## Parc éolien DES GRANDS BAILS

Bernadette GUEGAIN

Co-proprétaire

Document 2

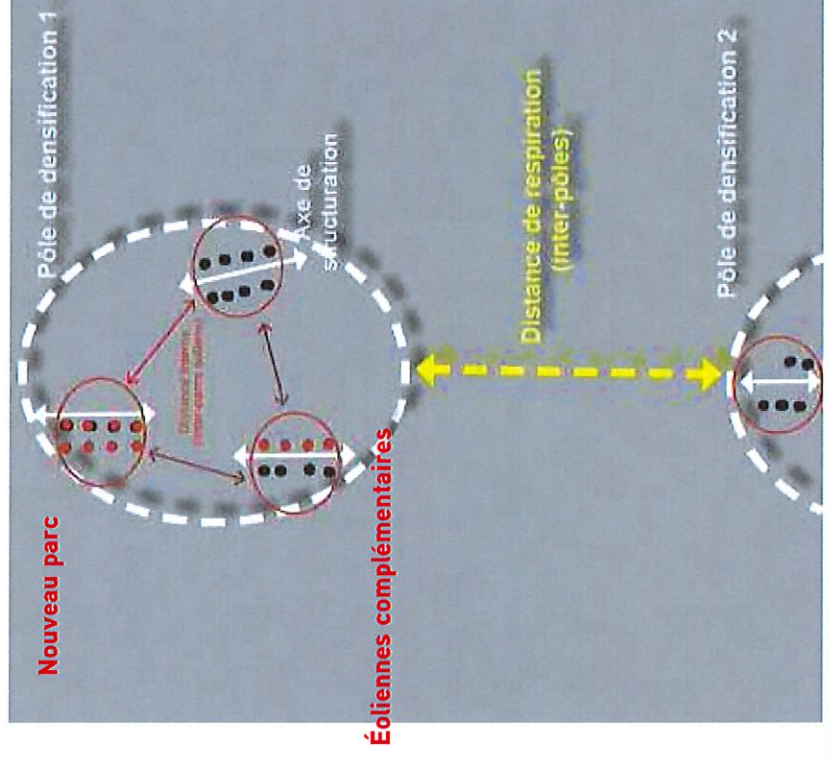
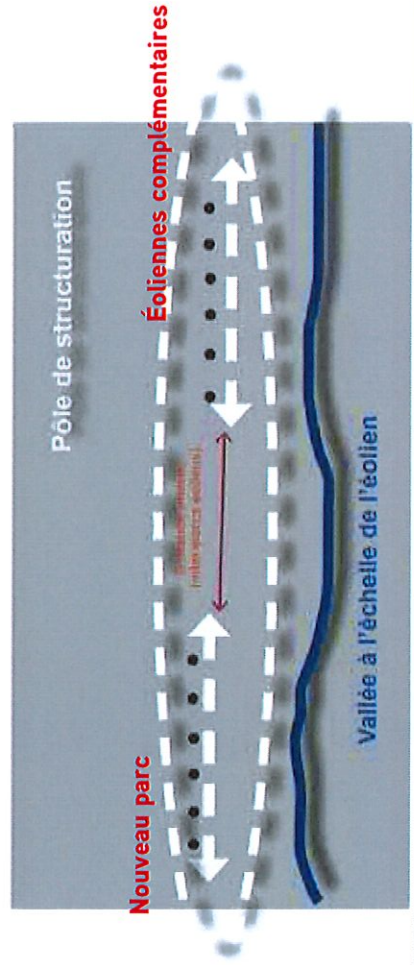
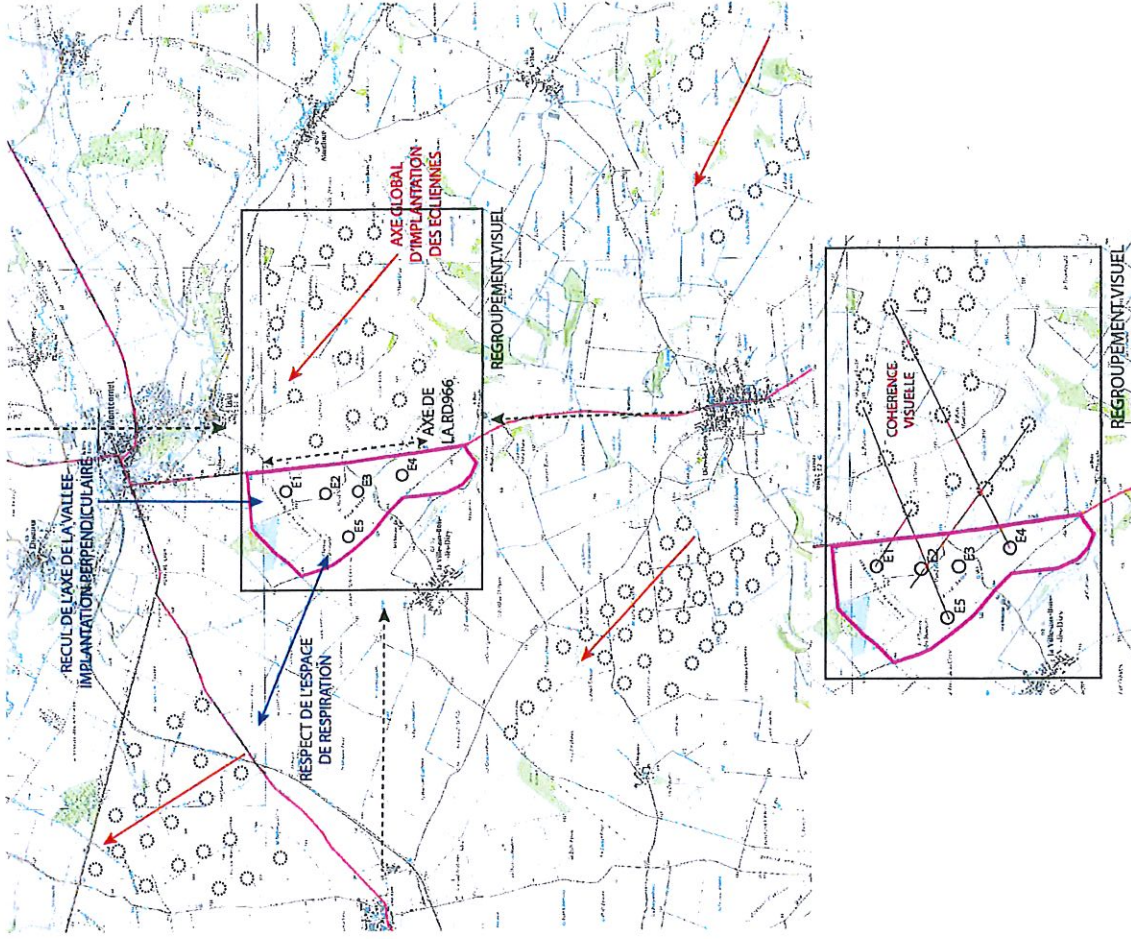
Ce projet n'est pas en phase avec le regroupement visuel tel que défini et retenu pour le projet du Château (voir document 2 joint).

Il vient supprimer tout espace de respiration avec un indice d'occupation de l'horizon très élevé qui entraîne une saturation visuelle.
